Fijación del engranaje de dirección de recambio JRM482, JRM484, JRM485, JRM486, JRM491, JRM496, JRM584, JRM7491, JRM7584

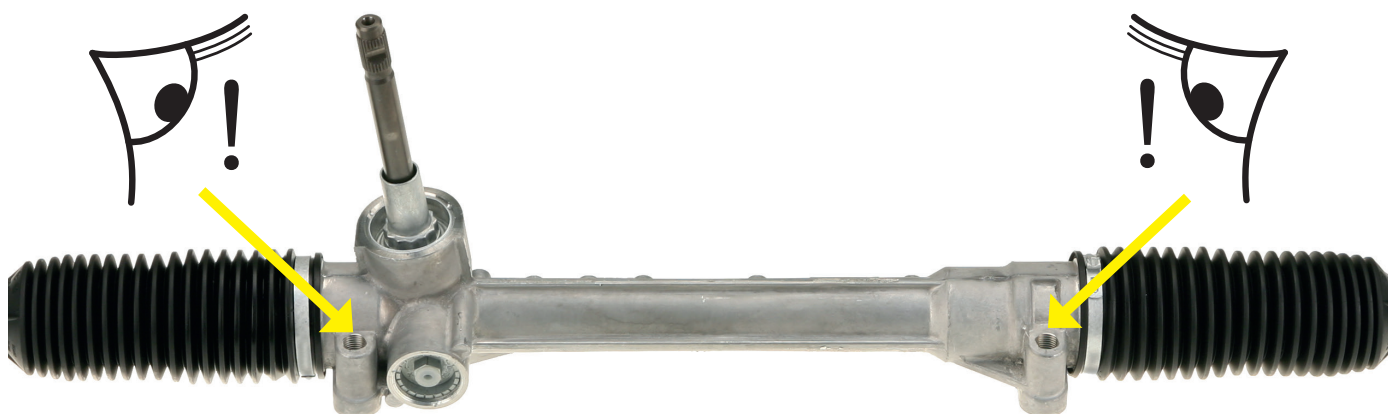
Los engranajes de dirección antes mencionados disponen, debido a un cambio en la serie, de dos tipos diferentes de roscas de fijación: M12x1.25 y M12x1.75. Por esta razón, es necesario revisar el paso de rosca del engranaje de dirección de recambio antes de montarlo. Para esta comprobación utilice la galga de roscas o apriete los tornillos con la mano en la rosca. Los tornillos deben poder girarse varias vueltas sin mucho esfuerzo.

Atención: Si se usan tornillos incorrectos, ¡se corre el riesgo de destruir el engranaje de dirección! TRW recomienda principalmente renovar los tornillos de fijación al reemplazar el engranaje de dirección.

Tornillo M12x1.75
Número OE Ford: 1774878
Número OE Fiat: 51915330

Tornillo M12x1.25
Número OE Ford: 1675335
Número OE Fiat: 51856874
